訂正のお願い

2025.1 株式会社自研センター

***No.J-913 トヨタ b Z 4 X (XEAM10、YEAM15 系) 2022 年 7 月について、
下記の通り訂正いたします。**

P.64 B260

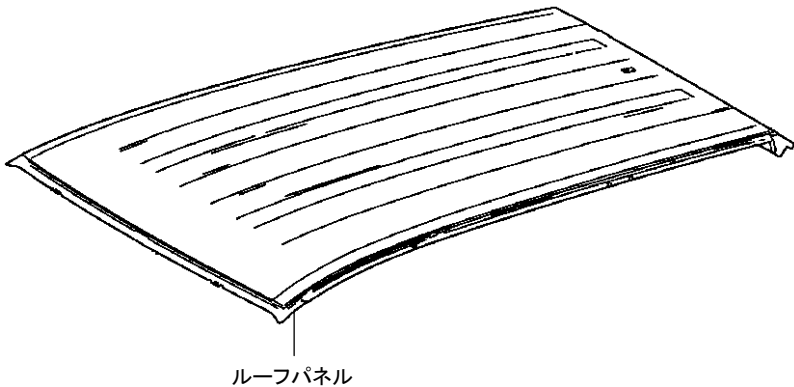
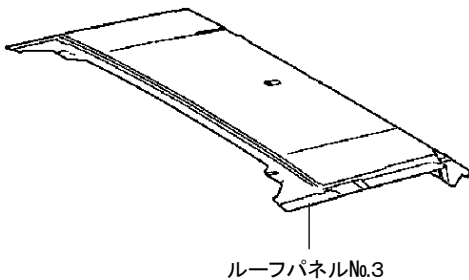
指数テーブルの備考文に追加がありましたので、該当ページを差替え願います。

B260		
(1) ルーフパネル取替		
4. 80	取外し状態	
	・カウルトップベンチレーターバサブ Assy ・バックドアパネルサブ Assy ・両側バックドアヒンジ Assy ・ルーフヘッドライニング Assy	・フォワードレグニションカバー No.1 ・両側ルーフラック Assy ・リヤシート ・ウインドシールドガラス
	(含) 作業および部品	
	・バックドアウエザストリップ脱着 ・水密テスト	・付属品
(2) ルーフパネルNo.3取替		
3. 70	取外し状態	
	・バックドアパネルサブ Assy ・両側バックドアヒンジ Assy ・ルーフヘッドライニング Assy	・フォワードレグニションカバー No.1 ・両側ルーフラック Assy ・リヤシート
	(含) 作業および部品	
	・バックドアウエザストリップ脱着 ・水密テスト	・付属品
・高減衰マスチックシーラの名称はボデー修理書より引用 ・[除] 高減衰マスチックシーラ取付け ・[除] パノラマムーンルーフ機構 ・[除] ルーフウインドウガラスサブ AssyNo.1

B260		
(1) ルーフパネル取替		
4. 80	取外し状態	
	・カウルトップベンチレータルーバサブ Assy	・フォワードレコグニションカバーNo.1
	・バックドアパネルサブ Assy	・両側ルーフラック Assy
	・両側バックドアヒンジ Assy	・リヤシート
	・ルーフヘッドライニング Assy	・ウインドシールドガラス
	(含) 作業および部品	
	・バックドアウエザストリップ脱着	・付属品
	・水密テスト	
(2) ルーフパネルNo.3取替		
3. 70	取外し状態	
	・バックドアパネルサブ Assy	・フォワードレコグニションカバーNo.1
	・両側バックドアヒンジ Assy	・両側ルーフラック Assy
	・ルーフヘッドライニング Assy	・リヤシート
	(含) 作業および部品	
	・バックドアウエザストリップ脱着	・付属品
	・水密テスト	
・高減衰マスチックシーラの名称はボデー修理書より引用		
・[除]高減衰マスチックシーラ取付け		
・[除]パノラマムーンルーフ機構		
・[除]ルーフウインドウガラスサブ AssyNo.1

P.66,67 B270

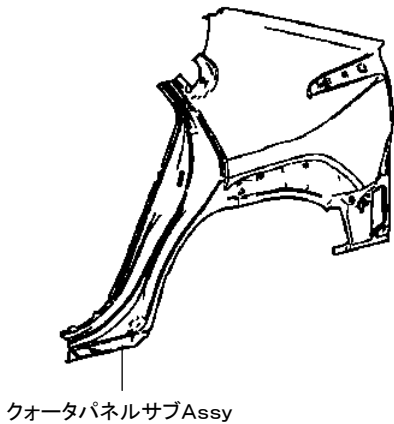
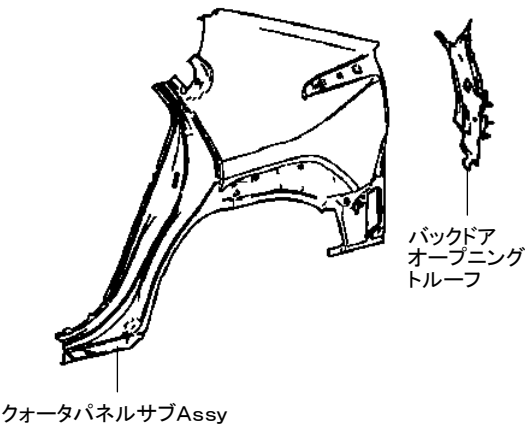
指数の追加設定がありましたので、該当ページを差替え願います。

B270		
(1)片側クォータパネルサブAssy取替		
6. 40	取外し状態	
	・ボデーロックパネルモールディングAssy ・リヤバンパカバー ・両側クォータアウトサイドモールディング	・リヤシート ・クォータウインドウAssy ・フロアアンダカバーNo.2
	(含)作業および部品	
7. 00	・テールランプ(リヤコンビネーションランプ)レンズ&ボデー脱着 ・デッキトリムサイドパネルAssy脱着 ・デッキフロアボックスリヤ脱着 ・デッキボードAssy脱着 ・ラゲージコンパートメントフロアマット脱着 ・リヤシートサイドガーニッシュ脱着 ・リヤドアオープニングトリムウェザーストリップ脱着	・リヤドアスカッププレート脱着 ・リヤフロアフィニッシュプレート脱着 ・リヤフロアマットサポートサイドプレートNo.1脱着 ・ルーフサイドガーニッシュAssyインナ脱着 ・水密テスト ・付属品
	(含)作業および部品	
	・テールランプ(リヤコンビネーションランプ)レンズ&ボデー脱着 ・デッキトリムサイドパネルAssy脱着 ・デッキフロアボックスリヤ脱着 ・デッキボードAssy脱着 ・バックドアウェザーストリップ脱着 ・ラゲージコンパートメントフロアマット脱着 ・リヤシートサイドガーニッシュ脱着	・リヤドアオープニングトリムウェザーストリップ脱着 ・リヤドアスカッププレート脱着 ・リヤフロアフィニッシュプレート脱着 ・リヤフロアマットサポートサイドプレートNo.1脱着 ・ルーフサイドガーニッシュAssyインナ脱着 ・水密テスト ・付属品

(2)片側クォータパネルサブAssy、片側バックドアオープニングトルーフ取替		
7. 00	取外し状態	
	・ボデーロックパネルモールディングAssy ・リヤバンパカバー ・両側クォータアウトサイドモールディング	・リヤシート ・クォータウインドウAssy ・フロアアンダカバーNo.2
	(含)作業および部品

B270	
(1) 片側クォータパネルサブAssy取替	
6. 40	取外し状態 ・ボデーロックパネルモールディング Assy ・リヤバンパカバー ・両側クォータアウトサイドモールディング ・リヤシート ・クォータウインドウ Assy ・フロアアンダカバー No.2
	(含) 作業および部品 ・テールランプ (リヤコンビネーションランプ) レンズ & ボデー脱着 ・デッキトリムサイドパネル Assy 脱着 ・デッキフロアボックスリヤ脱着 ・デッキボード Assy 脱着 ・ラゲージコンパートメントフロアマット脱着 ・リヤシートサイドガーニッシュ脱着 ・リヤドアオープニングトリムウェザーストリップ脱着 ・リヤドアスカッフプレート脱着 ・リヤフロアフィニッシュプレート脱着 ・リヤフロアマットサポートサイドプレート No.1 脱着 ・ルーフサイドガーニッシュ Assy インナ脱着 ・水密テスト ・付属品

(2) 片側クォータパネルサブAssy、片側バックドアオープニングトルーフ取替	
7. 00	取外し状態 ・ボデーロックパネルモールディング Assy ・リヤバンパカバー ・両側クォータアウトサイドモールディング ・リヤシート ・クォータウインドウ Assy ・フロアアンダカバー No.2
	(含) 作業および部品 ・テールランプ (リヤコンビネーションランプ) レンズ & ボデー脱着 ・デッキトリムサイドパネル Assy 脱着 ・デッキフロアボックスリヤ脱着 ・デッキボード Assy 脱着 ・バックドアウェザーストリップ脱着 ・ラゲージコンパートメントフロアマット脱着 ・リヤシートサイドガーニッシュ脱着 ・リヤドアオープニングトリムウェザーストリップ脱着 ・リヤドアスカッフプレート脱着 ・リヤフロアフィニッシュプレート脱着 ・リヤフロアマットサポートサイドプレート No.1 脱着 ・ルーフサイドガーニッシュ Assy インナ脱着 ・水密テスト ・付属品
割増項目	
片側ブラインドスポットモニタセンサ

P.92 M020

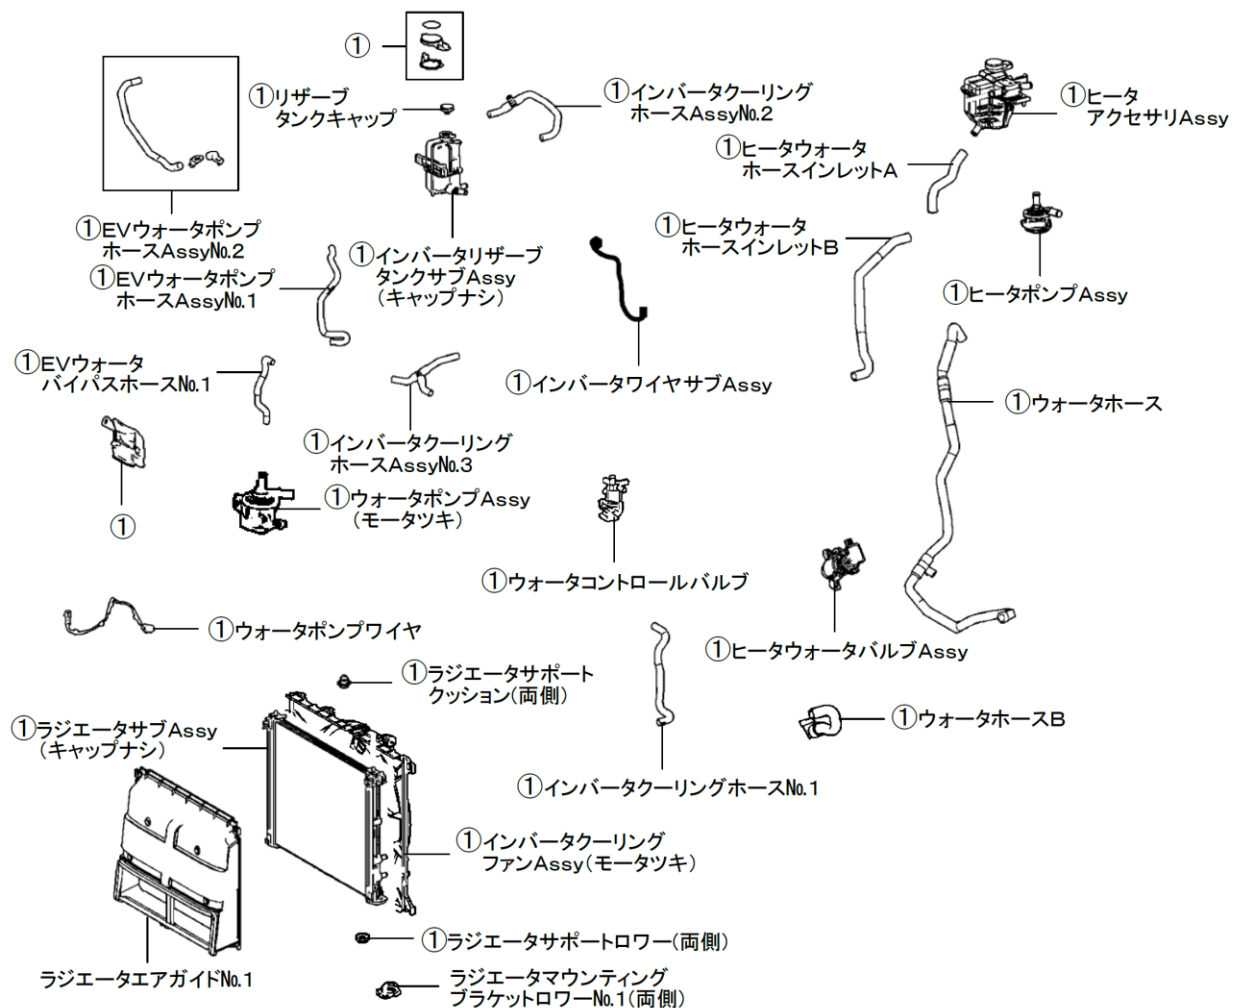
指数値を変更しましたので、該当ページを差替え願います。

M020	
(2)ラジエータサブAssy(キャップナシ)取替	
4WD <u>2. 50</u>	取外し状態 ・フロントバンパカバー ・フロントバンバリインホースメントサブ Assy ・ラジエータシャッタ Assy ・モータアンダカバーNo.1 ・モータアンダカバーNo.2
	(含)作業および部品 ・EVウォータパイパスホースNo.1 ・EVウォータポンプホースAssyNo.1 ・EVウォータポンプホースAssyNo.2 ・インバータクーリングファン Assy (モータツキ) ・インバータクーリングホースAssyNo.2 ・インバータクーリングホースAssyNo.3 ・インバータクーリングホースNo.1 ・インバータリザーブタンクサブ Assy (キャップナシ) ・インバータワイヤサブ Assy ・ウォータコントロールバルブ ・ウォータホース ・ウォータホースB ・ウォータポンプ Assy (モータツキ) ・ウォータポンプワイヤ
	・フロアアンダカバーNo.3 ・フロントサスペンションメンバブレースサブ Assy ・リヤサスペンションブレースカバー ・両側リヤフロアサイドメンバカバー ・ヒータアクセスリ Assy ・ヒータウォータバルブ Assy ・ヒータウォータホースインレットA ・ヒータウォータホースインレットB ・ヒータポンプ Assy ・ラジエータエアガイドNo.1脱着 ・両側ラジエータサポートクッション ・ラジエータサポートサブ Assy一部脱着 ・両側ラジエータサポートロー ・両側ラジエータマウンティングブラケットローNo.1脱着 ・リザーブタンクキャップ ・インバータ用冷却水補充 ・ヒータ用冷却水補充 ・付属品

M020

(2)ラジエータサブAssy(キャップナシ)取替

4WD

2. 50
